PROYECTO MODIFICADO Nº 1 DE LA URBANIZACIÓN DEL SECTOR PP 3/1 DE BENIDORM (ALICANTE)

Septiembre 2022

Agente Urbanizador
TERRA VILLAGE LAND, S.L.

DOCUMENTO N° UNO: MEMORIA

Imagen de la propuesta de enlace de acceso norte al sector y conexión con la urbanización.
En color rojo se ha marcado la zona de ampliación prevista en la calle C, incluida en el presente Proyecto Modificado Nº 1.

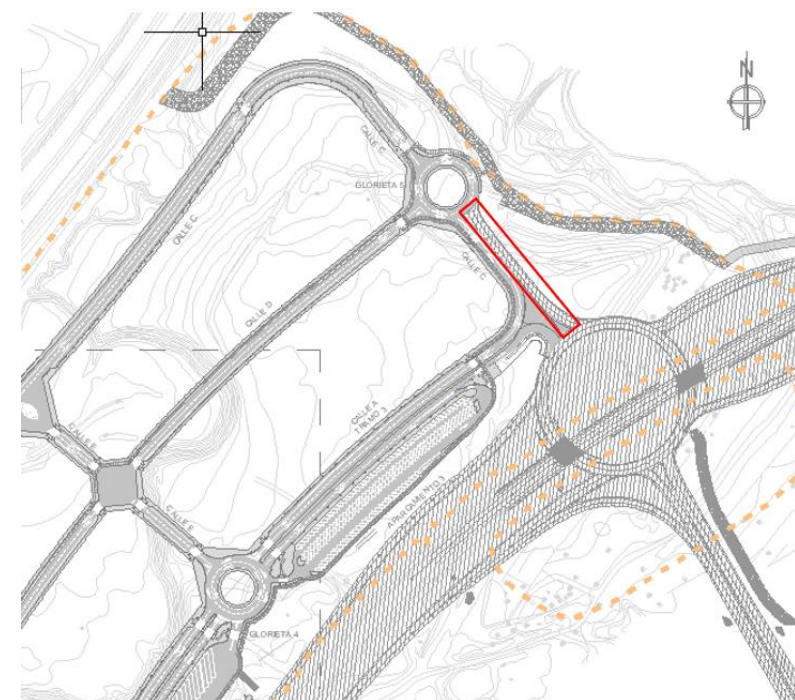
La solución, tal como se muestra en la siguiente imagen, consiste en un enlace tipo diamante, con una glorieta única a distinto nivel, bajo la N-332, desde donde se accede a la urbanización.

El proyecto inicial contemplaba la conexión de la calle D con la calle C e "T", pero, como se puede ver, este entronque se ha sustituido por una rotonda (glorieta 5). Para facilitar este nuevo acceso desde la carretera N-332, sin afectar al tráfico propio del sector, se ha previsto la ampliación de dos a cuatro carriles de la calle C en el tramo comprendido entre las calles A y D, para lo que se ha proyectado, tanto este tramo como la nueva glorieta 5 previendo esta ampliación.

A efectos económicos y de diseño, no se ha considerado en el presente proyecto del “NUEVO ACCESO DESDE LA N-332”.

Imagen de las zonas donde se ha realizado excavación en roca.

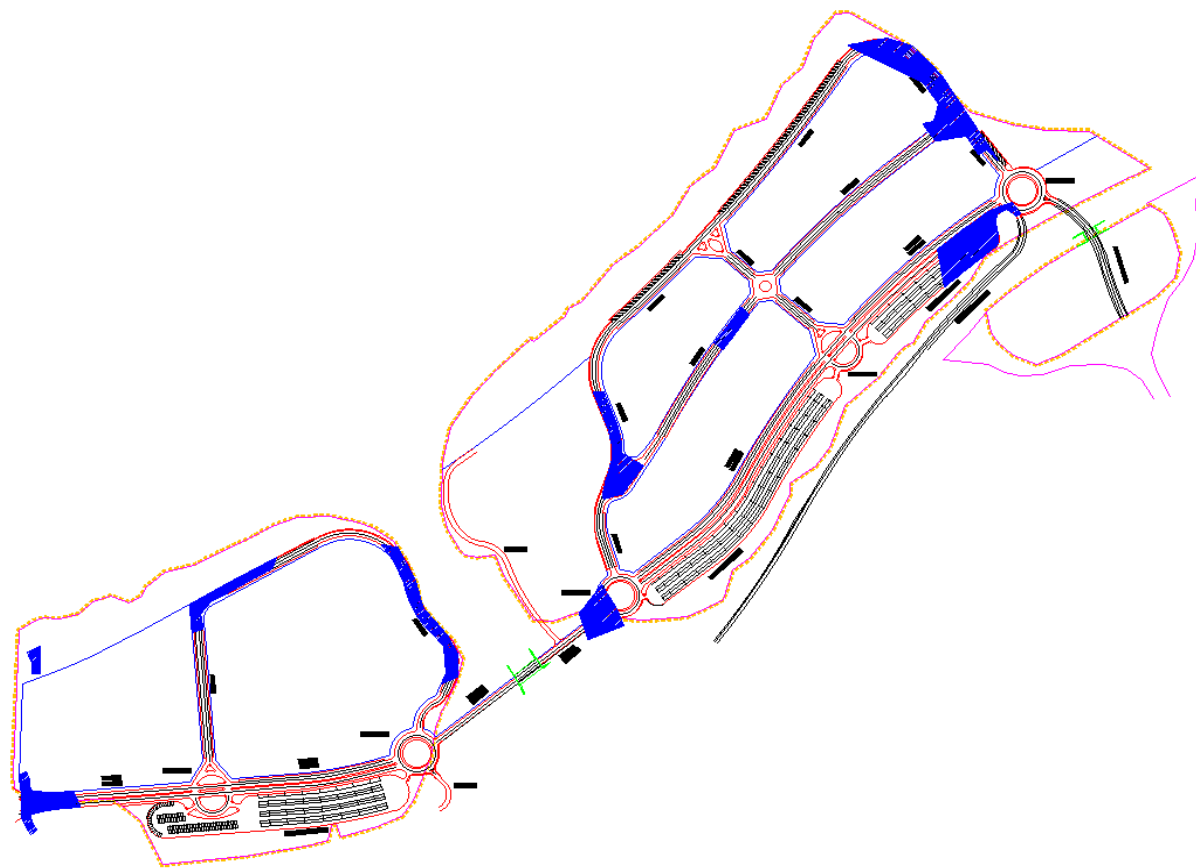
En el transcurso de las obras ejecutadas hasta el momento, se ha tendido que considerar una unidad nueva correspondiente a “excavación en roca” a aplicar para aquellas zonas de la obra donde los terrenos encontrados tienen una naturaleza más competente y por tanto no podían excavarse por los medios previstos en las unidades del proyecto original. En la siguiente figura, se marca en sombreado azul las zonas donde se ha realizado excavación en roca.
